B i j l a g e 2 .
W a t e r t o e t s

Ons kenmerk: WFN1512617
Tel: 058-292 2135 / A.J. van Strien

Onderwerp:
Wateradvies tenniscomplex te Harkema

Figuur 1,
overzicht plangebied

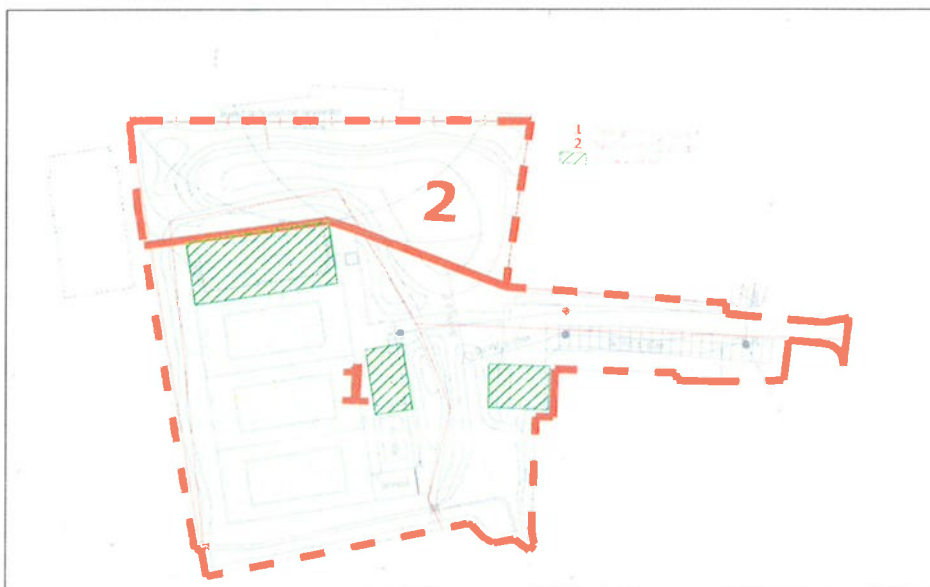
De sloot langs de zuidwestzijde van het plangebied is een schouwwatergang. De schouwwatergang is belangrijk voor de aan-, af- en doorvoer van water. De eigenaren van de aanliggende percelen zijn verantwoordelijk voor het onderhoud aan de schouwwatergang. Bij het uitwerken van de plannen is het nodig er rekening mee te houden dat de schouwwatergang bereikbaar blijft voor onderhoud.

Onderdeel van uw plan is het dempen van de sloot aan de oostkant van het plangebied. Door het dempen van het oppervlaktewater neemt de berging in het watersysteem af, waardoor het watersysteem minder robuust en veerkrachtig wordt. De demping moet u voor 100% compenseren in hetzelfde peilgebied, zodat het watersysteem evenveel berging houdt. De sloot die u gaat dempen heeft een wateroppervlak van circa 400 m².

Het verhard oppervlak neemt door de realisatie van het plan toe met 3417 m². Om overlast te voorkomen is het nodig dat u de toename aan verhard oppervlak compenseert in hetzelfde peilgebied. Wij hanteren hiervoor een compensatienorm van 10%.

Voorliggend plan moet ter compensatie voorzien in minimaal $(400+342=)$ 742 m² nieuw oppervlaktewater. U hebt aangegeven naast de watercompensatie van het tenniscomplex, ook de compensatie van het inmiddels gerealiseerde centrumplan Harkema (10% van 5100 m²) binnen het plangebied te willen realiseren. De totale compensatie bedraagt hiermee circa $(400+342+510=)$ 1252 m². U geeft aan dit te willen realiseren door de aanleg van een nieuwe vijverpartij met een oppervlakte van circa 1850 m² (zie figuur 2). Hiermee voldoet het plan aan de compensatienorm.
